土木工事設計変更ガイドライン (案) 事例集

平成24年2月

北陸地方建設事業推進協議会
工事施工対策部会

変更前図面

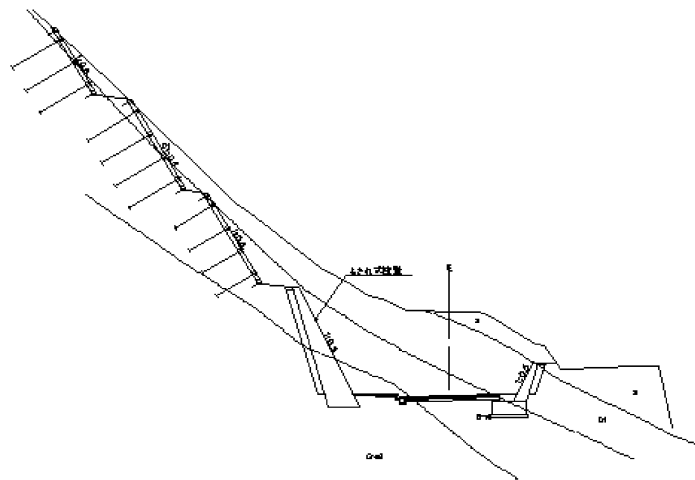
トンネル終点側坑口の明り切土区間の法面最下段の擁壁工において、当初設計では、もたれ式擁壁構造であった。

地盤条件の照査と施工性、経済性及び擁壁前面の反射(眩しさ)を検討し、大型ブロック積み構造が最適と思われたため、発注者に協議を行った。その結果、大型ブロック積みで施工することを認められ、設計変更の対象となった。あわせて、法面排水処理のため大型ブロック積み天端での排水側溝敷設と縦排水設置が指示された。直接工事費で1.4百万円の減額変更

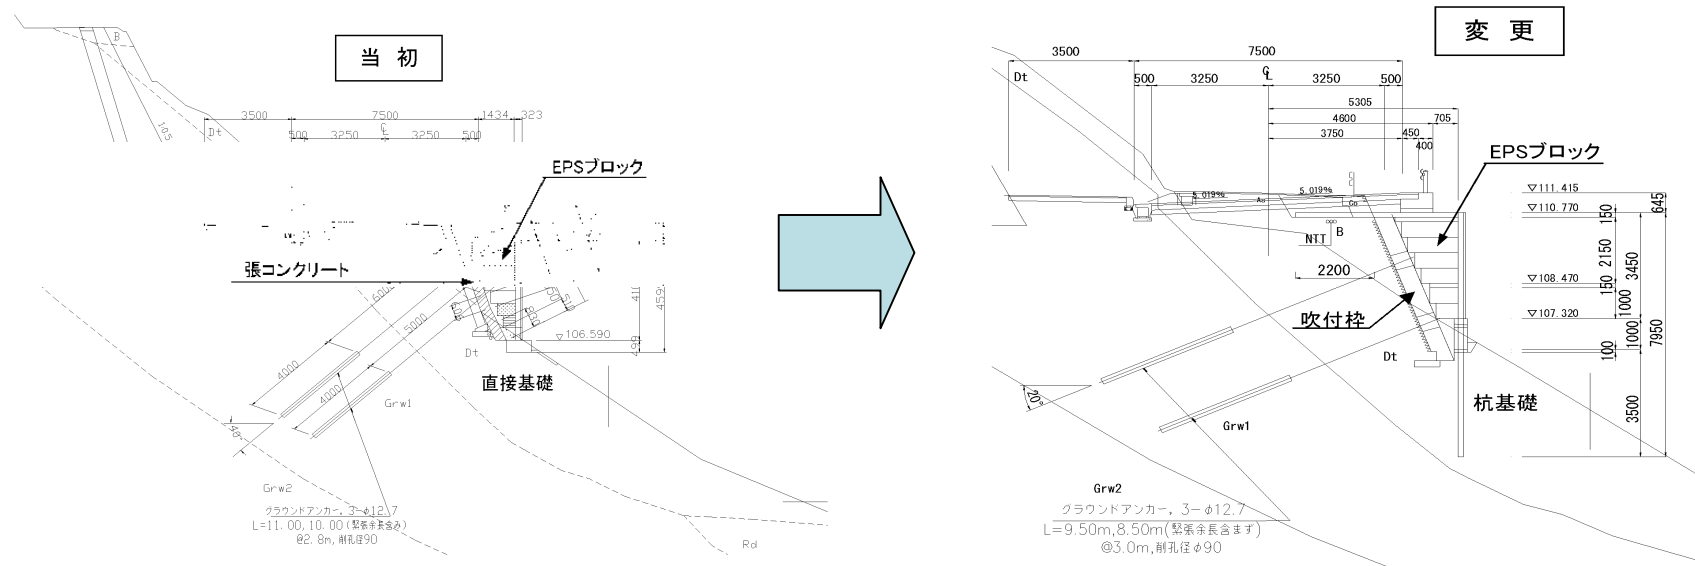
当初設計でトンネル終点側明り部に発泡スチロールを用いた軽量盛土工 (EPS工法) による道路拡幅が計画されていた。発注後、EPS工法の設計・施工基準書が改訂された。

施工にあたり、既設石積擁壁基礎深さ・盛土部基礎地盤・既設埋設管位置の確認が必要なため、それらの現地調査を行ったうえで、新EPS工法設計・施工基準書、現地調査に則った構造・形状を検討し、発注者に協議を行った。その結果、構造・形状の変更が認められ、設計変更の対象となった。直接工事費で4百万円の増額変更

取付推進工計画図

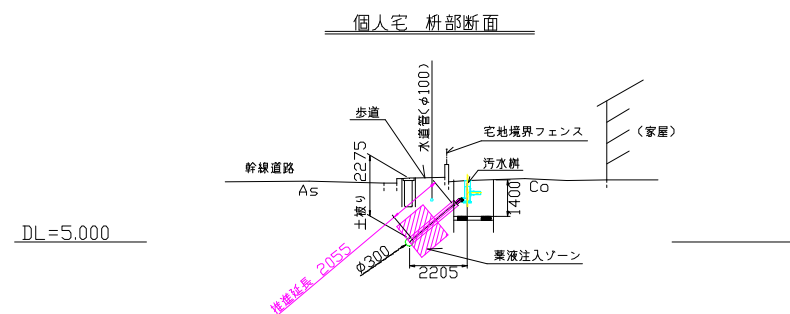
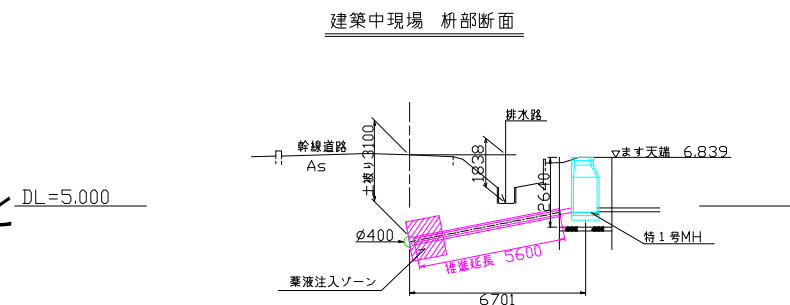
本工事は幹線道路下の管きょ推進工事 (φ400mm塩ビ管) であり、宅ます (2箇所) も合わせて行う工事であった。当初設計においては、宅ます位置は平面図にて明記されていたが、本管との接続は開削施工となっていた。開削施工区間には塀、排水路等の障害物があり、通常施工が困難であった。

- ・受注後の現地測量結果を発注者に提示し、監督官と現地確認を行い施工可能な方法を協議した。
- ・施工者より取付推進工法を提案し、採用された。
- ・直接工事費で約百万円の増額変更。
